## Il Dipartimento del territorio

Vista la richiesta del 14 dicembre 2017 del Municipio per l'**esame preliminare dipartimentale della variante di PR del Comune di Bellinzona – quartieri di Giubiasco, Camorino e S. Antonio**

**concernente l'Impianto idroelettrico AMB Morobbia,**

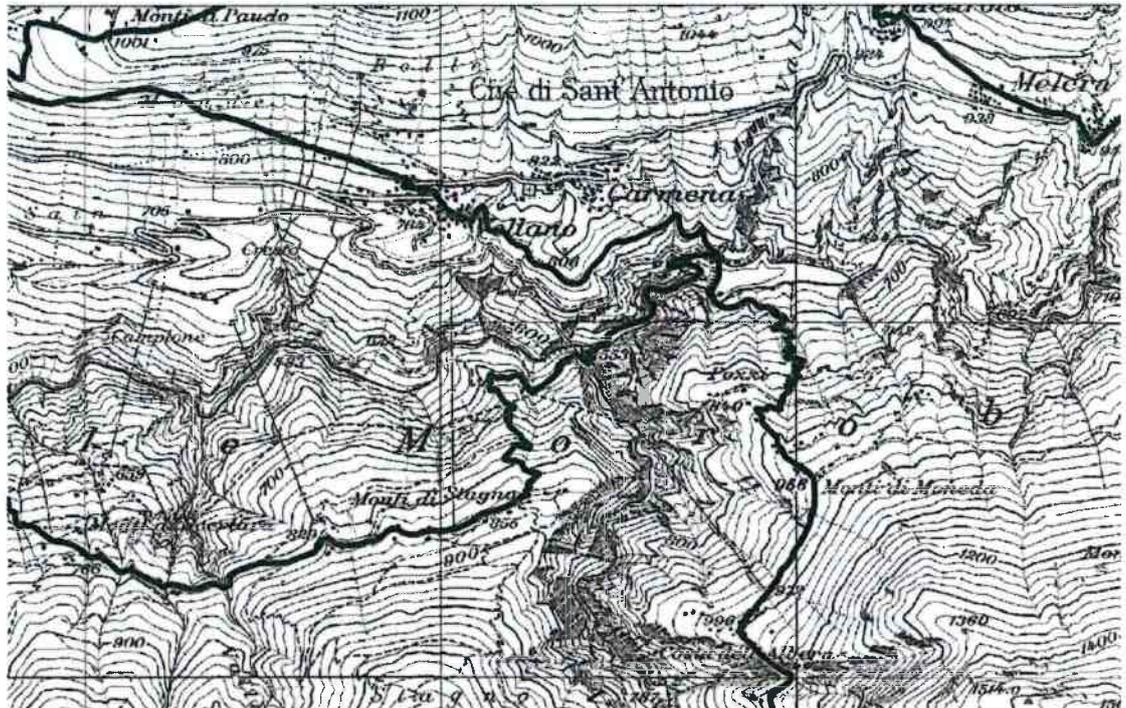
La nuova zona AP-EP 12 "Centrale piede diga Carmena" verrebbe posizionata al limitare della ZPN 7, la cui delimitazione deve figurare sugli atti grafici di variante e gli atti devono trattare il tema -per quanto necessario- della coerenza e compatibilità del nuovo azzonamento con il principio di protezione inserito nel vigente PR.

Il PR di Camorino definisce una zona di protezione della natura in sponda sinistra della Morobbia (fino a Giubiasco). Il Rapporto di pianificazione del progetto di revisione del PR indica che l'area a ridosso del fiume ha grande valenza naturalistica non solo per le biocenosi che lo riguardano ma anche quale corridoio faunistico che collega ambiti golenali con la fascia collinare. Tuttavia tale zona non si estende reciprocamente in sponda destra, né a valle del Ponte Vecchio (territorio di Giubiasco).

Considerata l'aggregazione del nuovo Comune di Bellinzona, che dovrà portare all'armonizzazione dei PR degli ex Comuni, il Dipartimento ritiene giustificato che nell'ambito della variante per lo sfruttamento della forza idrica del torrente Morobbia siano uniformati e resi coerenti anche i vincoli pianificatori di protezione del corso d'acqua, come già espresso per quanto riguarda lo spazio riservato alle acque. In questo senso va valutata la continuità e la disposi-

zione sulle due rive della Zona protezione della natura ZPN1, ora istituita solo nel PR di Camorino.
